**Auditoría en seguridad vial y propuesta de intervención con enfoque a la movilidad de las y los jóvenes.**  
**Tramo calle De la plata entre carretera a Sahuaripa y calle de Los nogales, parque Industrial en Hermosillo, Sonora.**

**Auditoría en seguridad vial y propuesta de intervención con enfoque a la movilidad de las y los jóvenes. Tramo calle De la plata entre carretera a Sahuaripa y calle De los nogales, parque Industrial en Hermosillo, Sonora.**

Figura 8.1 Reductor de velocidad sur

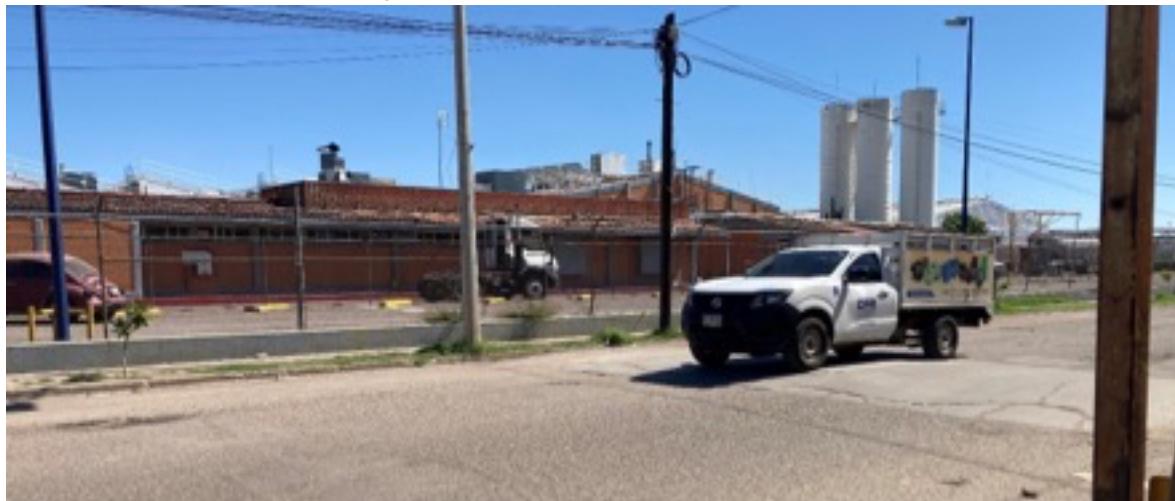
No se encontró señalización acerca del límite de velocidad, así como tampoco cámaras con radares permanentes para el control vehicular. Sin embargo, se reconocieron dos dispositivos —reductores de velocidad tipo circular— (ver Figura 8.1). Más aún, la geometría de la vialidad permite un funcionamiento real de las velocidades.

Figura 8.3 Parada este

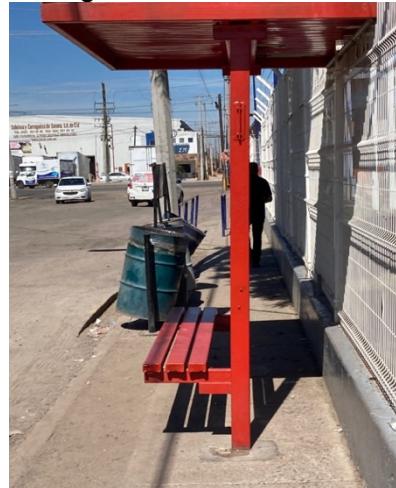
La homogeneidad en los carriles para los conductores es constante. En tanto que los peatones atraviesan la vía enseguida de los reductores y la línea de deseo más clara identificada fue hacia las paradas (ver Figura 8.2). Si bien las aceras en general no contienen obstáculos, las paradas y el mobiliario urbano contiguo —basureros— sí provocan una barrera; en especial en la parada este (ver Figura 8.3).

5. Reubicar botes de basura cercanos a las paradas sin que afecten la circulación en aceras.
6. Pintar la separación de carriles (raya separadora de carriles M-1.3).
